PREGUNTAS Y RESPUESTAS

COMPRA MENOR
Solicitud trabajo de insonorización de una (01) caseta para planta eléctrica de 1500 kw Palacio de Justicia Santiago
Ref. No. CSM-2021-184

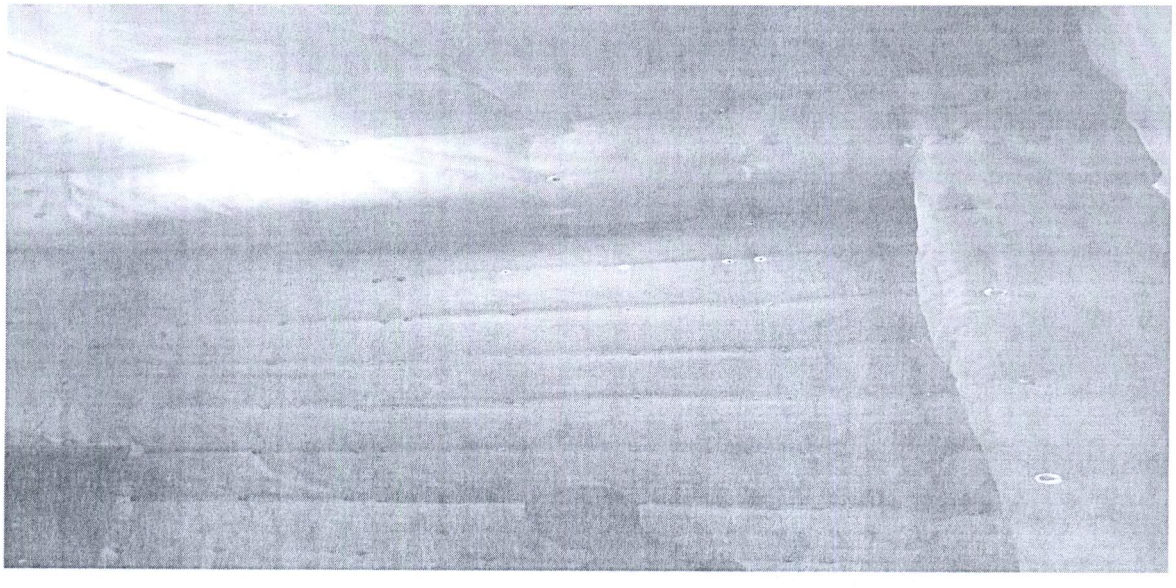
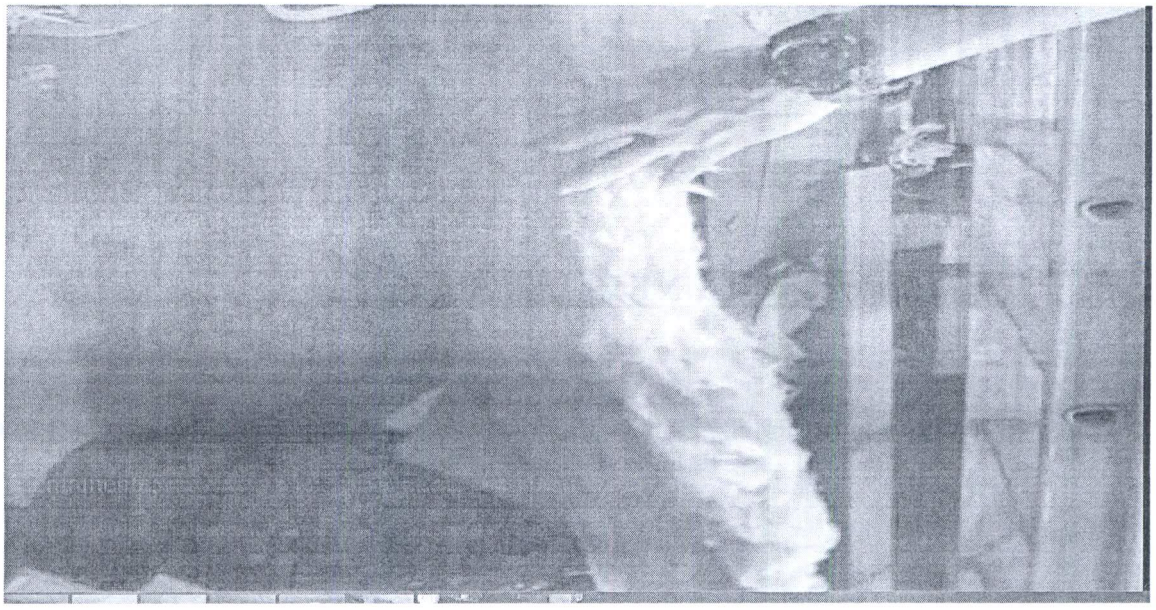
1 Conforme al TDR en el literal No "Bienes y servicios requeridos y sus especificaciones", visto el cuadro de la página 2/10 " Insonorización de una (1) caseta en fibra de vidrio".

El tipo de fibra recomendado para garantizar el trabajo se describe como **"AISLANTE EN FIBRA DE VIDRIO R-8"** que son bloques de lana mineral y fibra de vidrio. ¿Favor confirmar si es el material de su requerimiento?

En caso que no sea el sugerido favor indicar las especificaciones técnicas del mismo.

Adjunto dos imágenes ilustrativas del material propuesto usado en nuestro más reciente trabajo de insonorización.

Respuesta:
Favor cotizar en planchas de fibra de vidrio.
No cotizar en "AISLANTE EN FIBRA DE VIDRIO R-8"
